ZAC Paul Hochart à L'Hay-les-Roses (94)

Addendum à la mise à jour de l'évaluation environnementale

Réf : CICEIF193408 / RICEIF00991

02/09/2020

Figure 2 : Plan d'implantation des sondages réalisés sur les lots 5, 7 et 8 (Source : EQRS ERG Environnement)

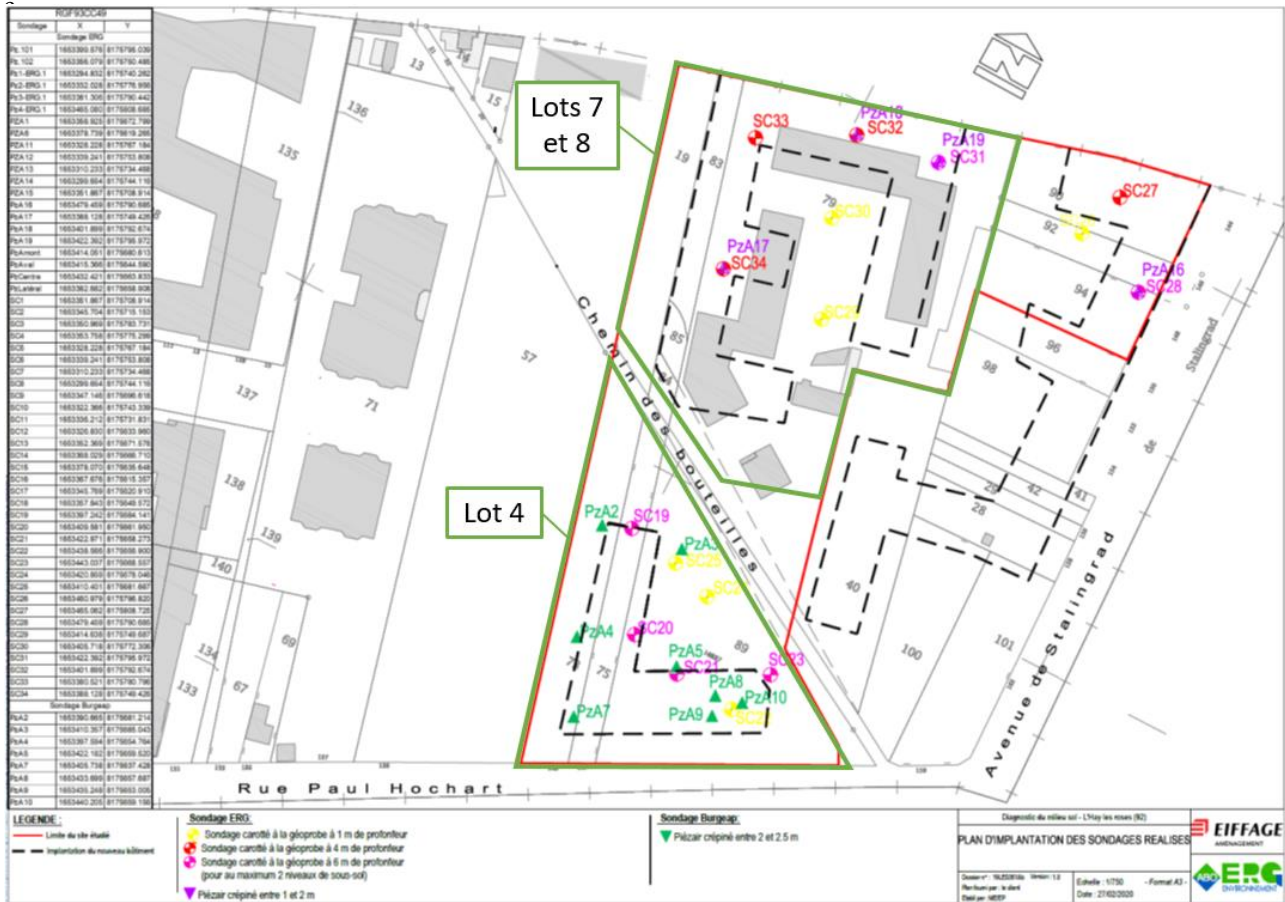
La MRAe recommande de réaliser l'étude quantitative des risques sanitaires (EQRS) sur tous les secteurs accueillant des logements en y intégrant le risque par ingestion (présence de jardins privatifs pour les logements en RDC et d'un jardin botanique sur le secteur du groupe scolaire), et joindre l'EQRS annoncée comme réalisée sur le secteur nord-ouest accueillant le groupe scolaire

L'EQRS des lots 7 et 8 (futurs logements) est jointe en Annexe 5 de cet addendum. L'origine des impacts mis en évidence en Tétrachloroéthylène (PCE) dans les gaz des sols, essentiellement, n'a pas été identifiée sur le site d'étude.

En effet, dans la limite des investigations réalisées, **aucune pollution en COHV n'a été identifiée dans les sols au droit des lots 7 et 8**. Par ailleurs, il n'a pas été identifié de source potentielle de pollution en lien avec ces polluants sur les deux lots.

En revanche, **un impact en PCE et TCE est avéré dans les eaux souterraines, avec présence d'un impact en amont hydraulique de la ZAC**, soit hors de son emprise dans les eaux souterraines.

L'EQRS a été réalisée en se basant sur les teneurs maximales mesurées dans les gaz du sol du site (résultats des 2 campagnes réalisées en 2020) pour évaluer l'exposition des futurs occupants dans des bâtiments à usage résidentiel sans niveau de sous-sol (aménagement plus pénalisant que celui avec 1 niveau de sous-sol prévu, pris en compte dans une démarche pénalisante) par inhalation de substances volatiles. Sur cette base le calcul conduit à un IR cumulé inférieur à 1, ce qui amène à conclure à l'absence de risque pour les effets à seuil et un ERI cumulé inférieur à 10-5 correspondant à un niveau de risque acceptable pour les effets sans seuil.

De ce fait, **la compatibilité des milieux avec l'usage futur, pour l'exposition par inhalation dans des logements de plain-pied et a fortiori avec un niveau de sous-sol, est validée.**

Figure 3 : Plan de principe des canalisations et des bassins de rétention d'eaux pluviales et d'eaux usées (source : Land'act, avril 2020)

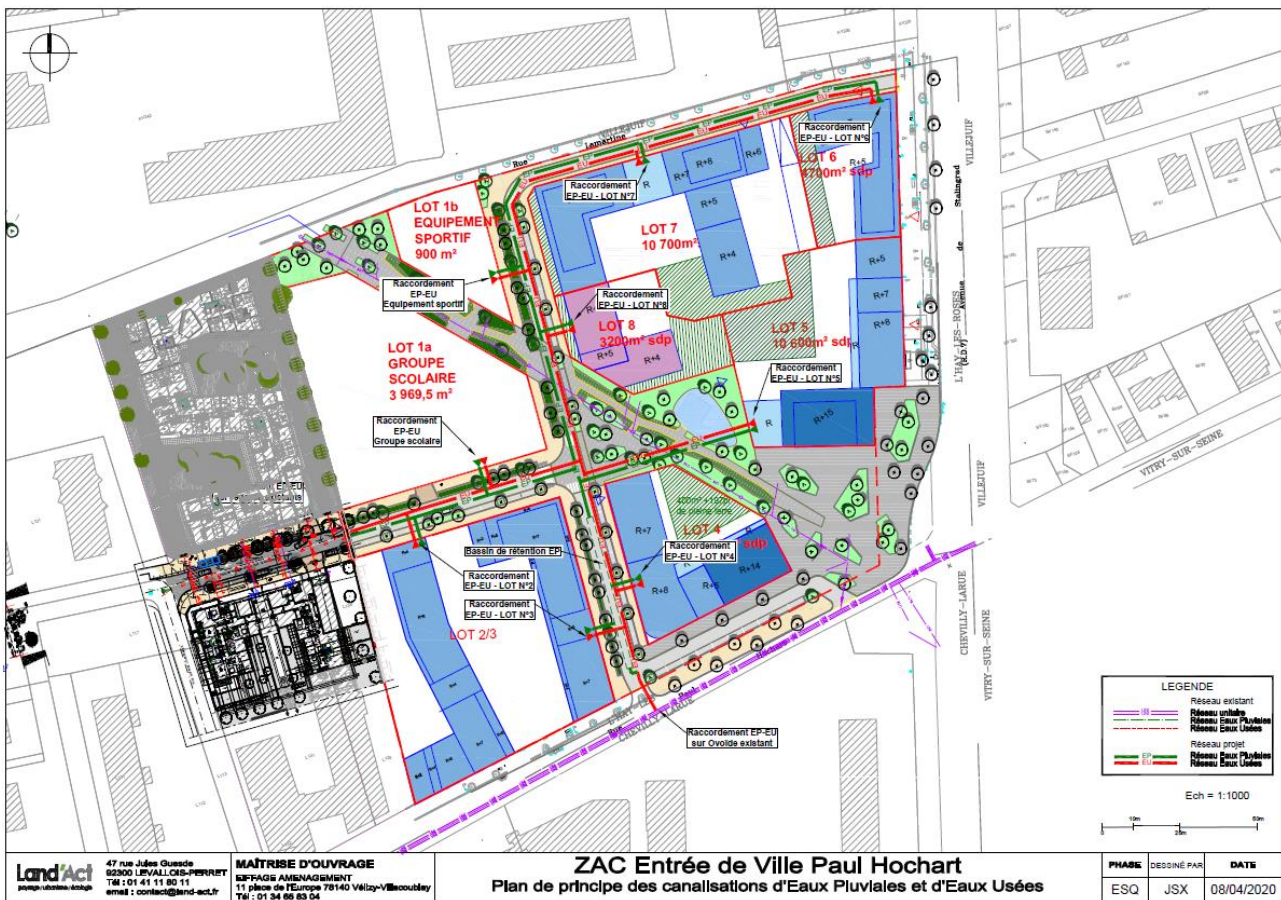
La MRAe recommande de justifier la localisation des bassins de rétention/infiltration au regard des parties du périmètre de projet les plus polluées.

La réalisation du plan de gestion globale du site est prévue pour le printemps 2021, lorsque l'ensemble du site sera accessible. Cependant, à ce jour, pour favoriser une gestion des eaux pluviales répondant aux attentes de l'administration, il a été retenu la réalisation d'ouvrages infiltrants (donc non étanches).

Pour les ouvrages infiltrants de gestion des eaux pluviales, les zones polluées seront à éviter dans la mesure du possible et les surfaces infiltrantes concernées par la pollution devront être purgées, afin d'éviter toute migration des polluants vers la nappe.

Les surfaces envisagées sur les plans projet seront vérifiées lors de la phase projet, sur la base du plan de gestion de la ZAC.

Figure 4 : Evolution de la perméabilité du projet (source : Analyse urbaine et paysagère de l'intégration de deux tours dans la ZAC Paul Hochart, Architectes Bécardmap)

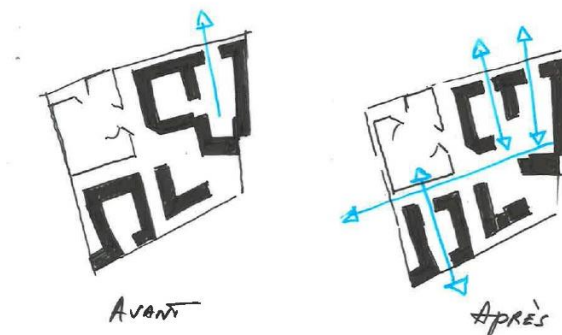
La MRAe recommande de produire une analyse paysagère intégrant les nouvelles hauteurs des deux tours, de justifier l'intégration paysagère du projet dans son environnement et de présenter une projection de l'ombre portée des deux tours prévues tout au long de l'année et aux différents horaires de la période diurne.

En effet, la proposition de deux immeubles de belles hauteurs permet de **libérer près de 900 m² de surface bâtie au sol**. Gagner en hauteur, c'est libérer une surface au sol ce qui a permis **d'agrandir la place publique** marquant elle-même l'effet de porte d'entrée Est de la ville, mais aussi de **créer un square** de proximité de 1 500 m² face à l'entrée du groupe scolaire, intégrant la coulée verte, offrant une respiration commune à tous les habitants du quartier.

Ce choix architectural permet de préserver des espaces non bâtis au sol au bénéfice de **l'ensoleillement des cœurs d'îlots** et de la création des ruptures dans les fronts bâtis, facilitant la circulation de l'air et limitant les îlots de chaleur.

Les grandes transparences visuelles permettent « d'ouvrir » le nouveau quartier sur son environnement (Lebon, Lallier notamment). De même, ce gain en hauteur contribue à éviter un effet de « toise » aboutissant à des îlots uniformes introvertis, refermés sur eux-mêmes.

Figure 9 : Scénario 2027 – jour (à gauche) et nuit (à droite) (Source : Rapport d'étude d'impact acoustique, décembre 2018, Arundo acoustique)

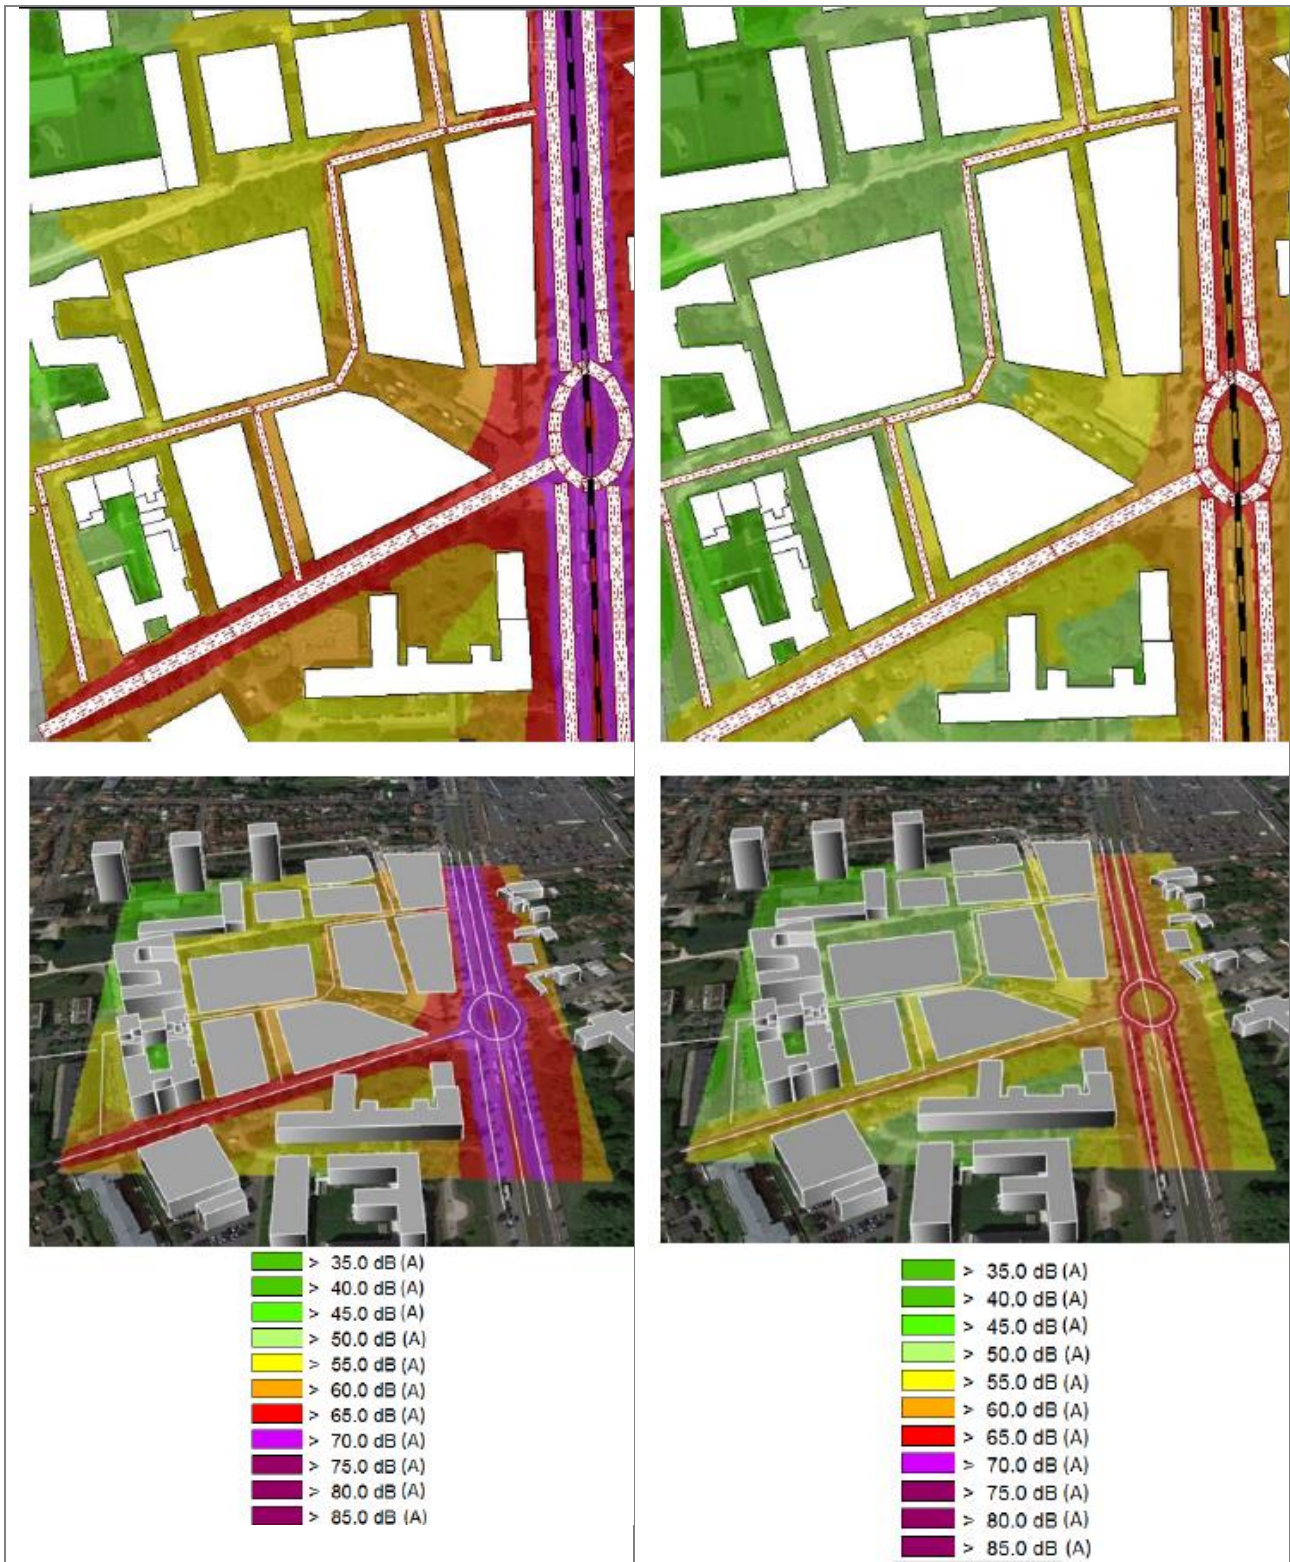
La MRAe recommande de simuler ce que seront les niveaux de bruit auxquels seront exposés les résidents des logements situés en bordure de la RD7 après réalisation du projet.

Les cartographies présentées en Figure 9 ci-après permettent de dégager quelques tendances et d'apprécier les zones calmes et bruyantes à l'horizon 2027.

À l'état projet, le long de la RD7, les niveaux sonores seront de 70 dB(A) en journée ; la nuit, les niveaux sonores seront de 60 dB(A). Le long de cette voie, l'isolement des façades sera de 42 dB, ce qui réduira d'autant pour les résidents l'impact sonore de la voirie.

Les bâtiments qui seront implantés le long de la RD7 contribueront à jouer un rôle d'écran vis-à-vis des îlots situés plus à l'ouest.

Les estimations de circulation en 2027 avec la ZAC par rapport au scénario sans le projet indiquent une légère augmentation du trafic sur les différents axes et notamment sur la RD7. Le bruit fonctionnant suivant une échelle logarithmique, cette augmentation du trafic engendrera une hausse du niveau sonore de 0.8dB(A) sur la RD7.

Cette augmentation du niveau sonore, inférieure à +2dB(A), est considérée comme non significative au sens de la réglementation (code de l'environnement R571-44 à 52 et de l'arrêté du 5 mai 1995 relatifs aux bruits des infrastructures terrestres)
